改善箇所説明図

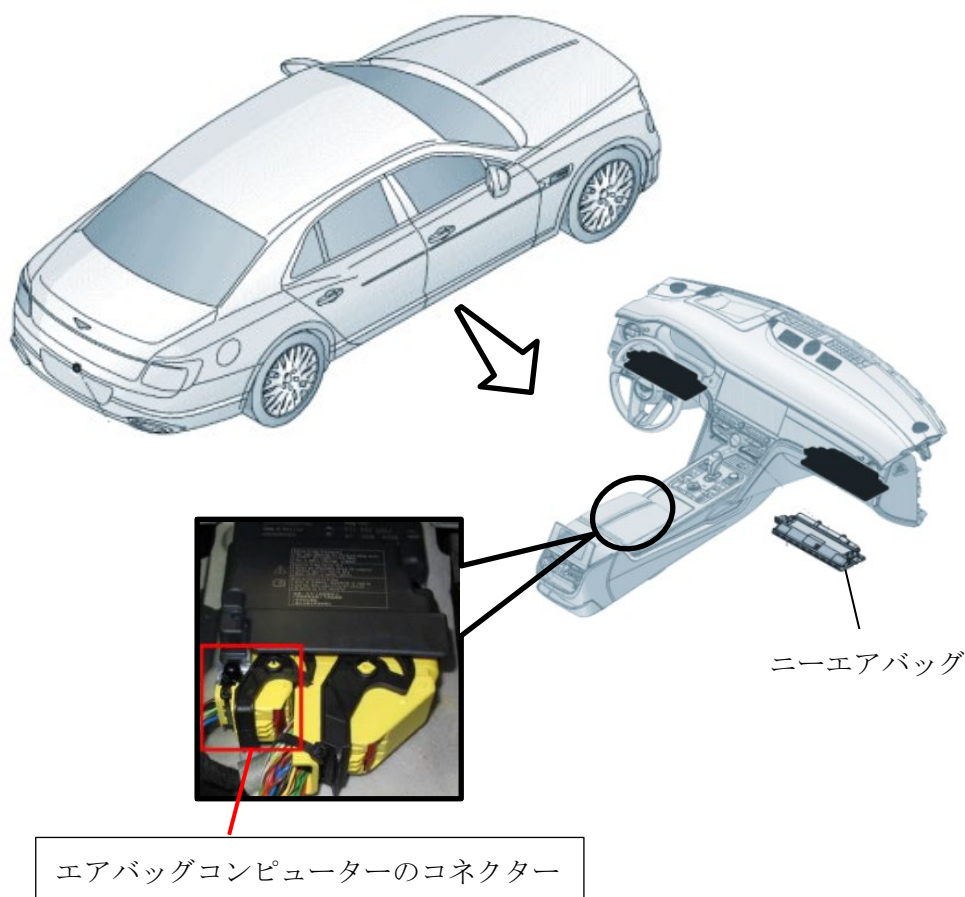
注意： は端子の配置を修正するコネクタを示す。

エアバッグ電気回路において、ハーネスを製造する際の製造指示が不適切なため、エアバッグコンピューターの配線がコネクタに正しく接続されていない。そのため、助手席エアバッグスイッチがオフの状態で車両が衝突した場合、運転席及び助手席のニーエアバッグが正しく作動せず、乗員が傷害を負うおそれがある。

全車両、エアバッグコンピューターのコネクタの配置を修正する。

右側後方ドアのストッパリンクに黄色のペイントを塗布し識別とする。
